AUTORIDAD NACIONAL DE LICENCIAS AMBIENTALES - ANLA -

AUTO N°
(1417)

“Por el cual se resuelve Recurso de Reposición interpuesto contra el Auto No. 685 de 14 de marzo de 2013”

Figura 1. Disposición de estéril anual de acuerdo a la distribución del plan de botaderos de estériles.

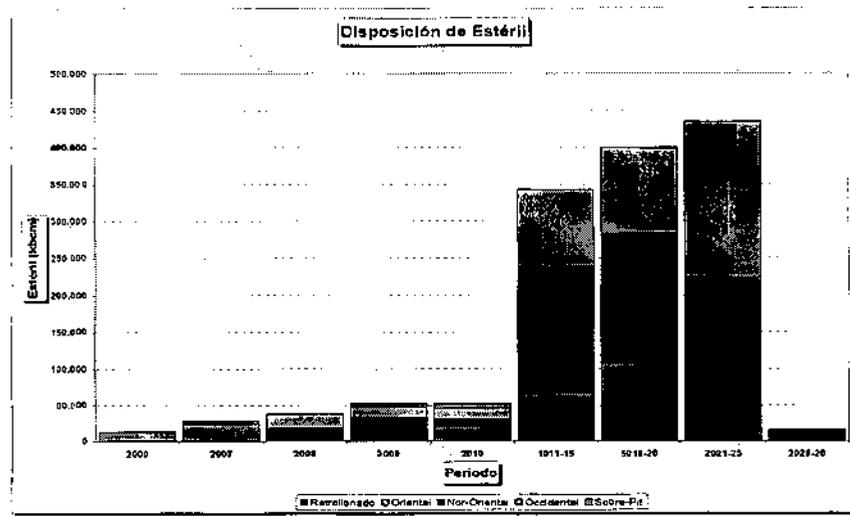
La distribución del plan de botaderos de estériles se muestra en la siguiente tabla y figura.

De acuerdo con la información aportada por la misma empresa C.I. PRODECO S.A., lo cual es corroborado en la visita de campo realizada entre los días 11 y 15 de febrero de 2013, se establece que el área de retrolenado cuenta con espacio y capacidad suficientes para recibir el material excedido que se retiraría del botadero Sur, el cual se encuentra, tal como lo afirma la Empresa, alrededor de trece (13) millones de metros cúbicos. Adicionalmente, analizando la topografía allegada a la ANLA mediante oficio radicado No. 4120-E1-15942-2013 del 15 de abril de 2013, se observa que el proyecto en el área de retrolenado correspondiente al sector C cuenta con un área libre de disposición desde la cota +88 hasta la -135, en donde es fácilmente evidenciable la conformación en el avance del retrolenado de 6 taludes.

Teniendo en cuenta lo anteriormente descrito y ponderando las consideraciones relativas a las emisiones atmosféricas, se conceptúa y recomienda la modificación del numeral 2.1. del artículo Primero del Auto 685 del 14 de marzo de 2013, en el sentido de eliminar dentro de la medida impuesta la actividad de retirar el material, tanto en altura como en área del botadero Sur, hasta alcanzar los diseños que fueron aprobados con la Resolución 464 del 6 de marzo de 2009".
